Parere n. 304 del 8/4/2024

Progetto	<p style="text-align: center;">Integrazione del parere n. 171 del 16.6.2023</p> <p>Progetto per la realizzazione di un nuovo impianto fotovoltaico, denominato "Li Poggi", della potenza di 30 MW, unito alle opere di connessione alla RTN, all'ampliamento della SE Terna "Erchie" e al recupero di un edificio collabente presente nell'area dell'impianto fotovoltaico, da realizzarsi nei Comuni di Guagnano (LE), San Pancrazio Salentino (BR) ed Erchie (BR)</p> <p style="text-align: center;">ID_VIP: 7416</p>
Proponente	<p style="text-align: center;">ACCIONA ENERGIA GLOBAL ITALIA S.R.L.</p>

ID_VIP 7416 Progetto per la realizzazione di un nuovo impianto fotovoltaico, denominato "Li Poggi", della potenza di 30 MW, unito alle opere di connessione alla RTN, all'ampliamento della SE Terna "Erchie" e al recupero di un edificio collabente presente nell'area dell'impianto fotovoltaico, da realizzarsi nei Comuni di Guagnano (LE), San Pancrazio Salentino (BR) ed Erchie (BR) - Istruttoria VIA

Figura 3: proposta di variante, in magenta il posizionamento originale della recinzione, in rosso la nuova configurazione.

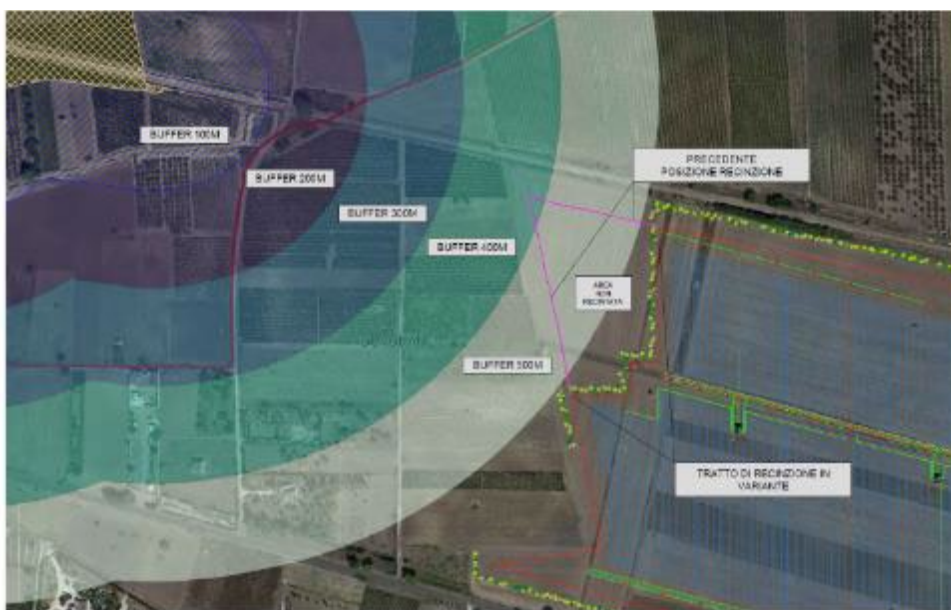
La Società Acciona Energia Global Italia S.r.l., con nota acquisita al **prot. MASE/199798 del 06/12/2023**, ha chiesto il riesame del progetto alla luce della modifica progettuale, consistente nel riposizionamento di una porzione della siepe perimetrale dell'impianto che fornisce approfondimento in merito a quanto richiesto.

"il MIC ha segnalato che parte del perimetro dell'impianto ricade del buffer di cinquecento metri, di cui alla lettera c-quater del comma 8 dell'Art.20 del D.Lgs 199/2021 e ss.mm.ii, del sito archeologico denominato "Li Castelli".

Nella fattispecie è emerso, come per altro già segnalato nel progetto definitivo oggetto della procedura di VIA, che l'impianto fotovoltaico propriamente detto, ovvero la parte fisicamente destinata alla produzione di energia elettrica è tutta al di fuori del detto buffer, ed in particolare i pannelli più prossimi all'area archeologica distano poco più di 540 metri dalla stessa. Solo la recinzione perimetrale, costituita da elementi di rete metallica (cfr. Figura 1) con altezza massima pari a circa 2 metri, ricadeva all'interno del buffer di 500 metri.

Pur ritenendo l'installazione della recinzione non incompatibile con la presenza di un sito archeologico a distanza inferiore ai 500 metri, dal momento che questa non si configura come impianto fotovoltaico, e dunque fuori dal campo di applicazione del D.Lgs 199/2021 e ss.mm.ii, si è deciso di accogliere la segnalazione e di proporre in maniera unilaterale una variante al Progetto Definitivo oggetto della procedura di VIA ministeriale ID_VIP n.7416, che prevede unicamente la risagomatura della recinzione perimetrale nel settore Nord-Ovest del lotto di intervento (p.lle 1, 28, 29 FG.17 del NCT del Comune di Guagnano) e la conseguente soppressione di n.1 telecamera del sistema di sicurezza perimetrale che altrimenti sarebbe rimasta al di fuori dell'area recintata.

Figura 3 (Proposta di Variante): è visibile una porzione dell'area archeologica "Li Castelli" rappresentata con campitura quadrettata in giallo, quindi il buffer di 500 metri dalla stessa (che per facilità di lettura è stato rappresentato a step di 100 metri con colori diversi). La porzione di recinzione proposta inizialmente nel Progetto Definitivo oggetto della procedura di VIA ed oggetto di variante è stata rappresentata con una linea di colore magenta. La recinzione in variante invece è rappresentata con una linea rossa, e come si vede è tutta all'esterno del buffer di 500 metri dall'area archeologica "Li Castelli", così come lo è la siepe perimetrale

che è stata appositamente riposizionata per seguire il nuovo sviluppo della recinzione. Come si vede, l'area recintata sgombra da moduli fotovoltaici si è ridotta notevolmente rispetto a quella visibile in Figura 2.
